Avis délibéré de la mission régionale d'autorité environnementale sur la création d'une liaison par câble entre Fontaine, Sassenage, Grenoble et Saint-Martin-Le-Vinoux, portée par le SMMAG, et la mise en compatibilité du PLUi de la métropole grenobloise (38)

Avis n° 2022-ARA-AP-1422

Avis délibéré le 28 février 2023

Figure 7: Extrait du plan de zonage du PLUi de Grenoble Alpes Métropole (source : Pièce B.02)

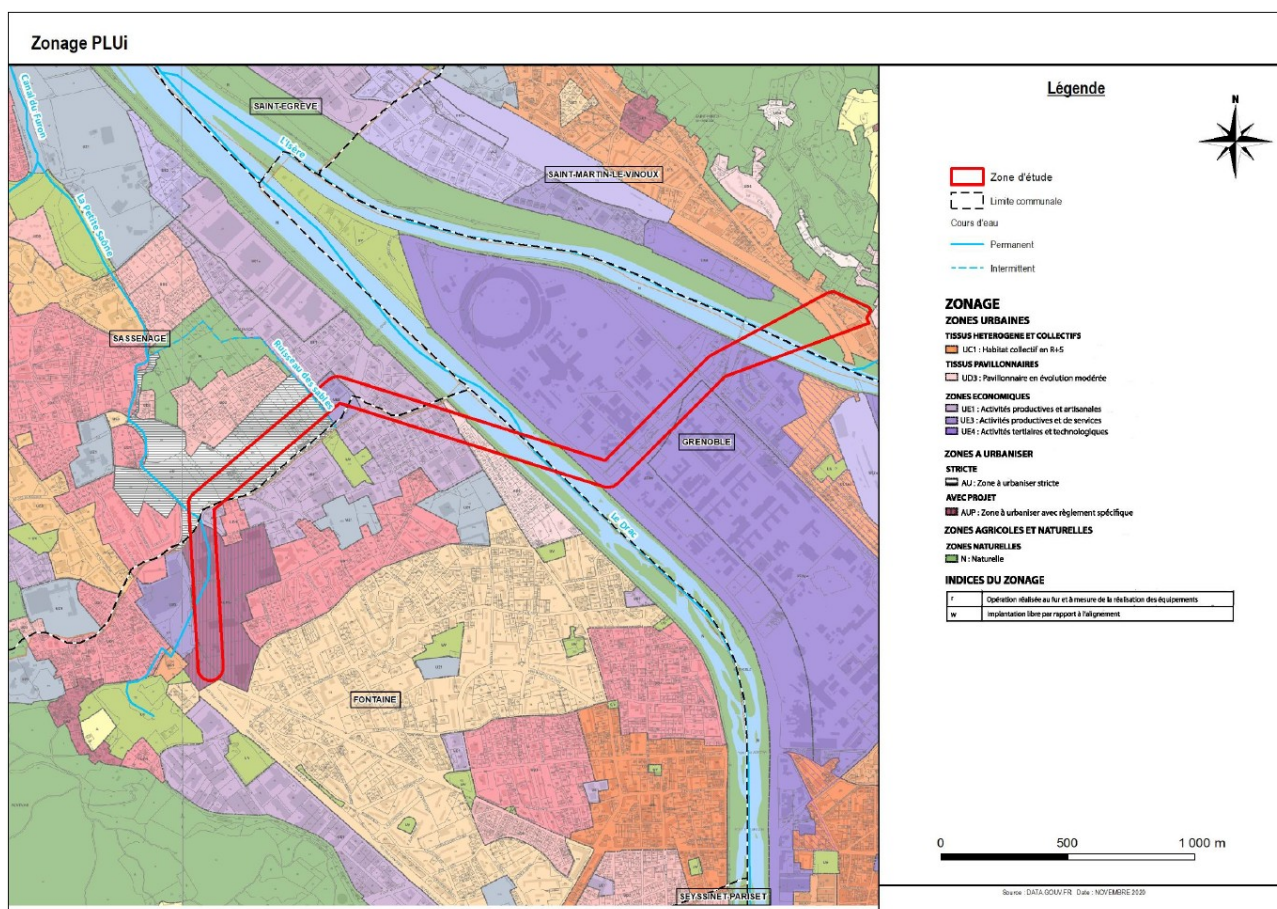
La modification du règlement écrit concernant la zone UZ1 consiste notamment en l'ajout d'une règle alternative en zone UZ1ô aux articles 4.1 et 4.2, selon laquelle « *les locaux et bureaux accueillant du public des administrations publiques peuvent être implantés librement sous réserve d'une bonne intégration architecturale et paysagère* », disposition qui est modifiée pour prévoir la future ouverture au public de cette station. L'article 4.6. est également modifié, et prévoit qu'en zone UZ1ô, la hauteur par rapport d'une part aux voies et emprises publiques, et d'autre part aux limites séparatives, des locaux techniques et industriels des administrations publiques et assimilées et des locaux et bureaux accueillant du public des administrations publiques n'est pas réglementée. Ces ajouts, qui doivent permettre l'implantation de la station « La Saulée », est susceptible d'avoir des incidences potentielles sur le paysage et le cadre de vie, en l'absence de limite maximale de hauteur par rapport aux voies, emprises publiques et limites séparatives. Les incidences de ce choix de ne pas définir de limite ne sont de plus pas analysées.

L'Autorité environnementale recommande, s'agissant de la modification du règlement écrit de la zone UZ1, de justifier de l'absence de définition de limites de hauteur par rapport d'une part aux voies et emprises publiques, et d'autre part aux limites séparatives, d'en analyser les impacts en termes de paysage et de cadre de vie et le cas échéant de définir des mesures pour éviter, réduire ou compenser ces impacts.

La modification du règlement écrit concernant la zone AU consiste notamment à permettre les affouillements et exhaussements du sol pour les « *usages, affectations des sols, activités et installations autorisées sur la zone* ». Ils n'étaient jusqu'à maintenant autorisés que pour les constructions, tandis que les pylônes sont considérés comme des installations. La même modification est opérée pour la zone UD3. Ces dispositions doivent permettre l'implantation des pylônes P6, P7 et P12.

La modification vaut pour l'ensemble des zones considérées, et le dossier ne précise pas pourquoi il n'a pas été décidé de créer des sous zonages spécifiques pour limiter aux seuls pylônes prévus dans le cadre du projet de liaison par câble l'application de ces nouvelles dispositions. En l'état, il n'est donc pas garanti que la mise en compatibilité du PLUi ne permette pas d'étendre la possibilité d'exhaussements et d'affouillements à d'autres fins que celle poursuivie par le projet de liaison câblée objet du présent avis. Les incidences résultant de cette autorisation d'exhaussements et d'affouillements des sols dans ces zones, ne sont pas présentées ni accompagnées de mesures propres à en éviter ou réduire les impacts potentiels. Il pourrait être envisagé de créer des sous-zonages particuliers ayant vocation à encadrer l'implantation des pylônes P6, P7 et P12.

L'Autorité environnementale recommande de circonscrire la modification du règlement écrit de la zone AU aux seuls secteurs directement concernés par le projet et de compléter le dossier par une analyse des impacts potentiels liés à l'élargissement de l'autorisation d'effectuer des exhaussements et affouillements des sols dans les secteurs concernés, et le cas échéant de définir des mesures pour éviter, réduire ou compenser ces impacts.
